监 理 通 知 回 复 单

工程名称：通威“渔光一体”唐山丰南 100MWp（黑沿子一期）光伏发电项目 编 号：SXMB14-SG01-004

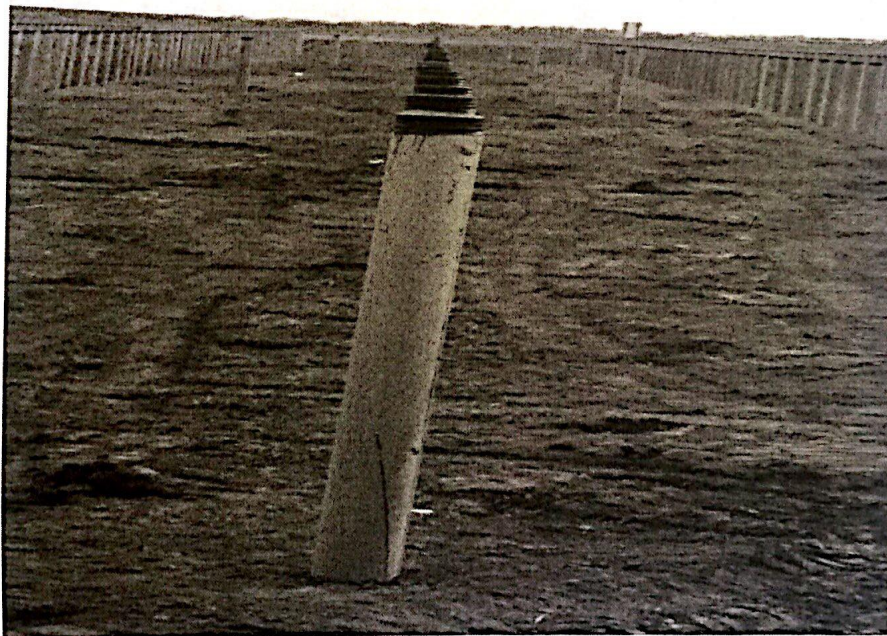
我方接到编号为 JXM7-JLT01-005 的监理通知后，已按要求完成了 3#池塘打桩施工过程中垂直度、桩顶标高达不到规范要求整改 工作，现报上，请予以复查。

- 1、3#塘（从南边方向第 4、5 排）垂直度已调整，达到规范要求；
- 2、对 3 号塘所有的管桩，我方已逐一检查，对不合格的已全部整改完毕；

经现场复核后符合规范要求。
